**INFORME
INSPECCIÓN TÉCNICA DE OBRA**

**Número de Informe: 424/2015
25 de agosto de 2015**

INFORME FINAL N°424, DE 2015, SOBRE
INSPECCIÓN A LA OBRA PÚBLICA
"CONSTRUCCIÓN POLIDEPORTIVO
PARQUE LOURDES, COMUNA DE
RANCAGUA".

Fotografía N°49 - 13/05/2015: Perfiles de estructura metálica sin aplicación de pintura intumescente en eje B5, del recinto de administración y baños.

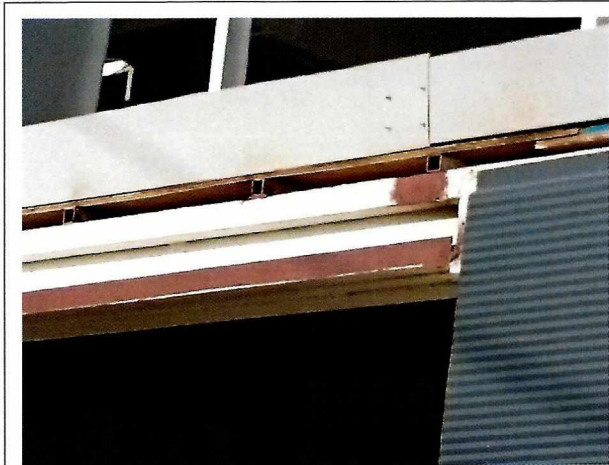
<p>Fotografía N°43 - 11/05/2015: Deficiente aplicación de pintura intumescente en pilares de eje A.</p>	<p>Fotografía N°44 - 11/05/2015: Desprendimiento de pintura intumescente en pilares de eje A.</p>
<p>Fotografía N°45 - 13/05/2015: Trabajos de soldadura en estructura metálica posteriores a la aplicación de pintura en eje 4a del recinto de administración y baños.</p>	<p>Fotografía N°46 - 13/05/2015: Vista de trabajos de soldadura en estructura metálica posteriores a la aplicación de pintura en eje 4a.</p>
<p>Fotografía N°47 - 13/05/2015: Detalle de trabajos posteriores a la pintura en eje 4a.</p>	<p>Fotografía N°48 - 13/05/2015: Vista de trabajos posteriores a la pintura en eje 4a.</p>

Fotografía N°51 - 13/05/2015: Trabajos de soldadura en estructura metálica posteriores a la aplicación de pintura en eje 20 de recinto de baños y camarines.

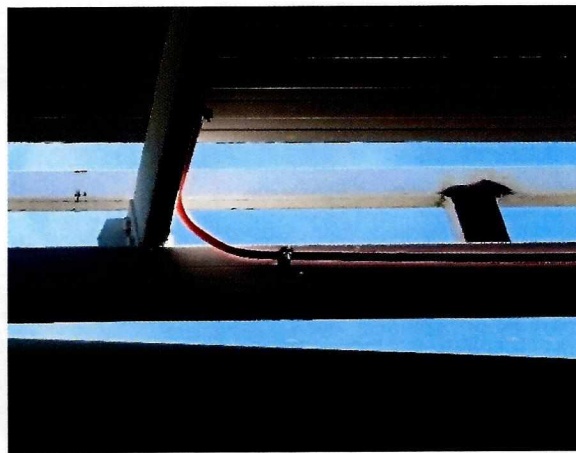
Fotografía N°52 - 13/05/2015: Detalle de soldadura en estructura metálica posteriores a la aplicación de pintura en eje 20 de recinto de baños y camarines.

Fotografía N°54 - 12/05/2015: Pilar metálico sin anclaje a la fundación ejecutada en la intersección de los ejes A8 y 17.

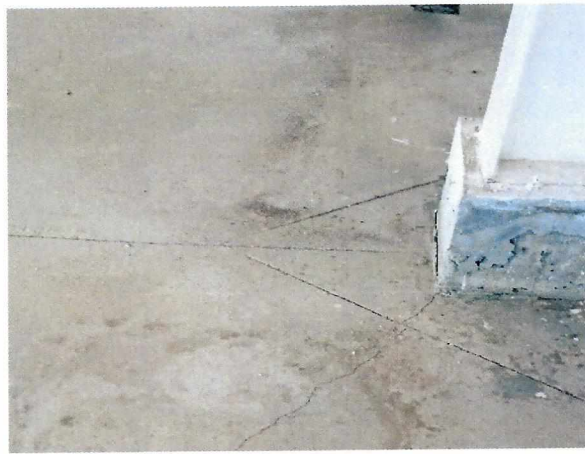
Fotografía N°53 - 12/05/2015: Pilar metálico desprovisto de anclaje a la fundación emplazada en la intersección de los ejes A8 y 11.
